Pakiet odpowiedzi nr 9.

Gdańsk, dnia 28.01.2021

Dot. postępowania o udzielenie zamówienia publicznego pn.: **Budowa budynku Centrum Ekoinnowacji wraz z wyposażeniem i zagospodarowaniem terenu w ramach realizacji projektu "Budowa w Gdańsku Centrum Ekoinnowacji Politechniki Gdańskiej"**.

Pytanie 188.

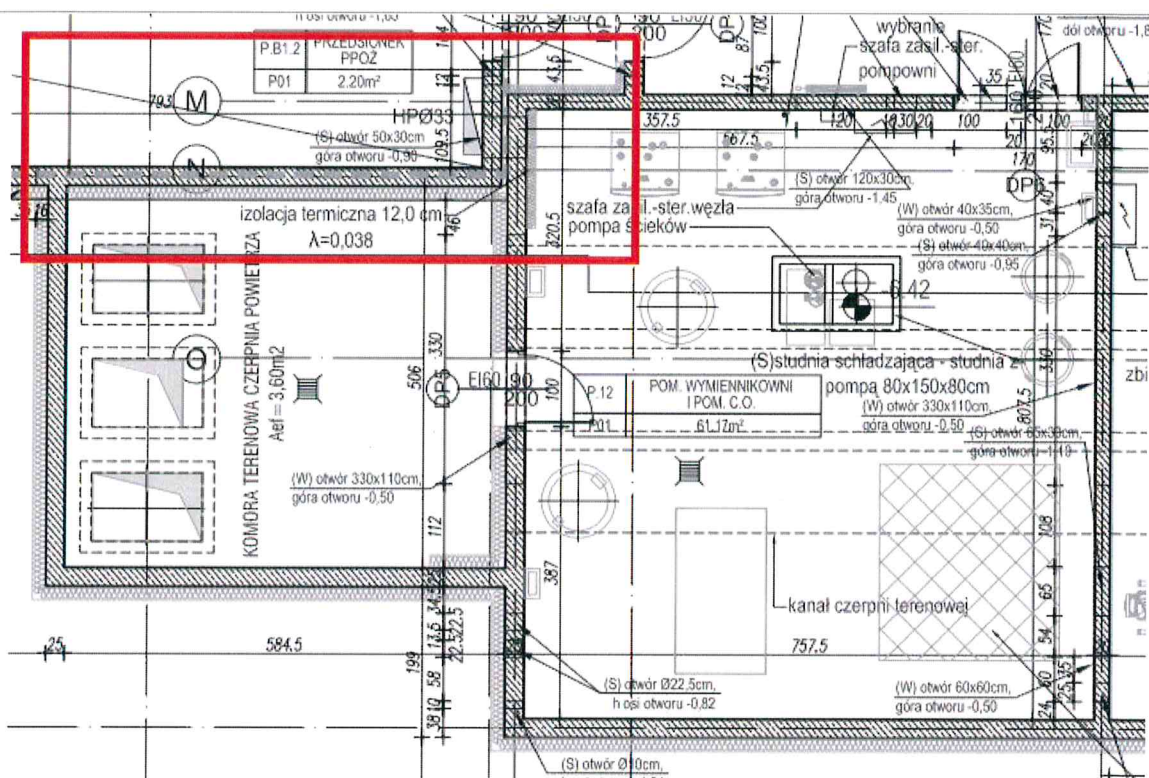
Ściana KOMORY TERENOWEJ CZERPNI POWIETRZA w osi N1 jest przewidziana w ETAPIE II, prosimy o potwierdzenie, że należy ją wykonać w ETAPIE I i nie dylatować ze ścianą pomieszczenia P.12 w osi 8.

Komora czepni w osi N1 jest w zakresie robót objętych postępowaniem przetargowym. Komora czepni nie ma być oddylatowana od ściany pomieszczenia P. 12.
